### **Bjørndal boligsammenslutning**

## **Støy fra «Politiets nasjonale beredskapssenter»**

Vi viser til fremlagte statlig reguleringsplan for å etablere «politiets nasjonale beredskapssenter» på Taraldrud gård i Ski kommune, - på andre siden av kommunegrensen - rett syd for Bjørndal.

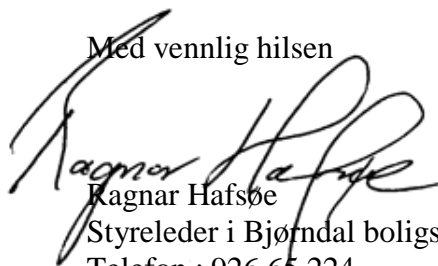
På beredskapssentret skal det anlegges et SIBO-anlegg hvor det skal drives øvelser med sprengning, granater, etc. (SIBO = strid i bebygde område). Det beskrives i plandokumentet at SIBO-anlegget vanskelig kan støyskjermes. Disse installasjoner er planlagt lagt nord på tomta ca. 700 meter fra boligområdet på Bjørndal. Dette betyr at Bjørndal vil bli sterkt eksponert for slik støy. Denne støyen er veldig uforutsigbar og en type støy man ikke har gode modeller for å beregne.

Vi ber bydelsoverlegen med hjemmel i Folkehelselovens kapittel 3 «Miljørettet helsevern» sette tydelige grenser for hva slags type støy som kan aksepteres fra beredskapssentret på Taraldrud.
